核燃料輸送物設計承認書

原規規発第 2402011 号

核燃料輸送物設計変更承認申請書

- 核燃料輸送物の名称
MSF-21P型
- 核燃料輸送物設計承認番号
J/2034/B(M)F-96

添付図-2 燃料集合体の収納位置

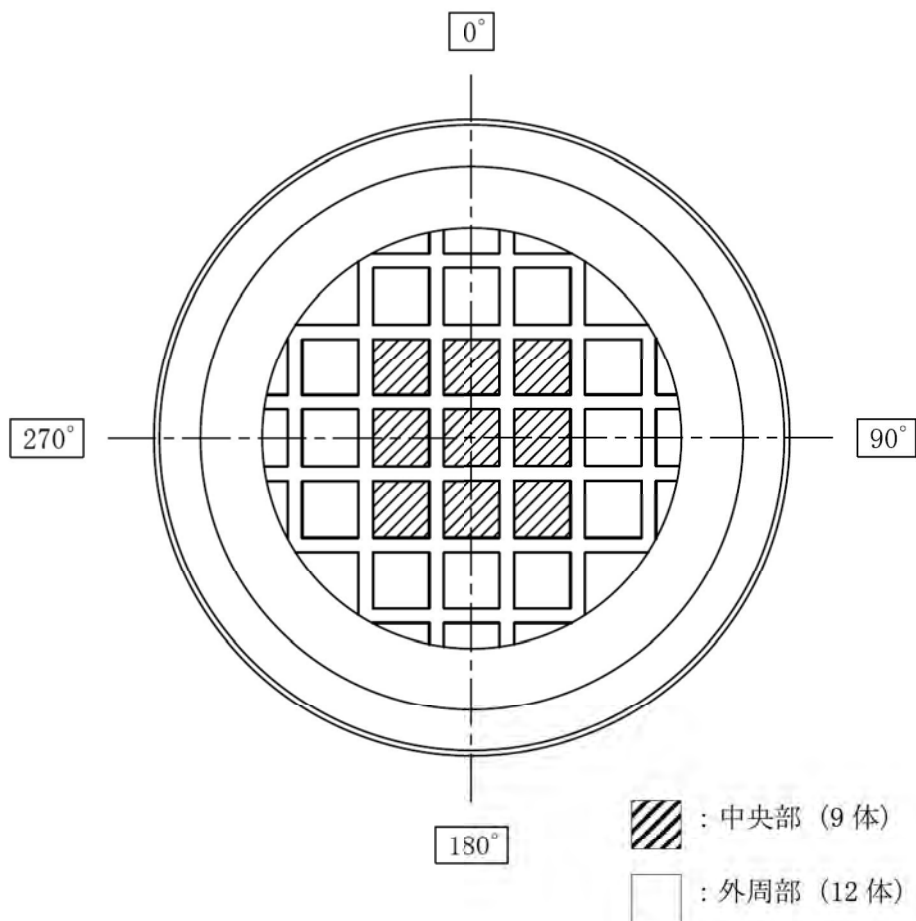
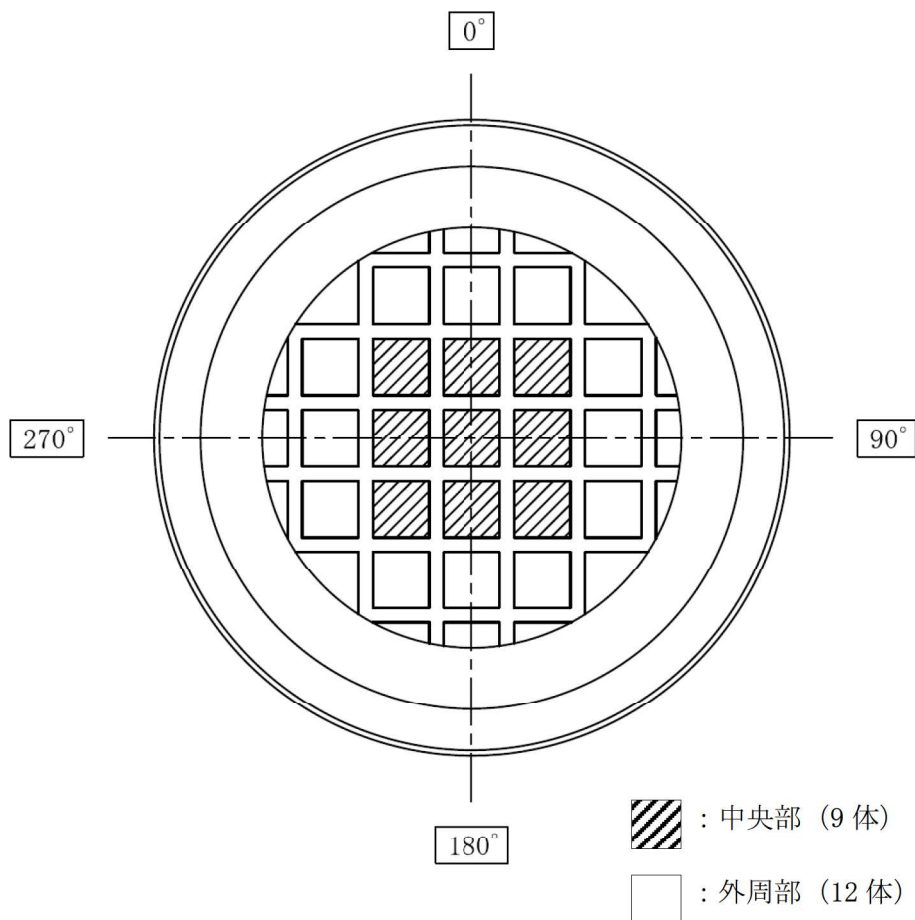
- (注 1) 燃料集合体は添付図-2 に示すとおり収納位置が制限される。また、バーナブルポイズン集合体を挿入した燃料集合体を収納する場合の収納位置は中央部に制限される。
- (注 2) 輸送容器は、17×17 燃料のみを収納、または 14×14 燃料のみを収納するものとし、17×17 燃料と 14×14 燃料を同一容器に収納しない。
- (注 3) 表面から 1 メートルの距離における空気吸収線量率は 1 グレイを超える。
- (注 4) 主要な核種は次のとおりである。

- (注 5) 収納物重量は、燃料集合体及びバーナブルポイズン集合体 (9 体：約 kg) の合計値である。(バーナブルポイズン集合体：約 kg/体)
- (注 6) 収納物重量は、燃料集合体及びバーナブルポイズン集合体 (9 体：約 kg) の合計値である。(バーナブルポイズン集合体：約 kg/体)
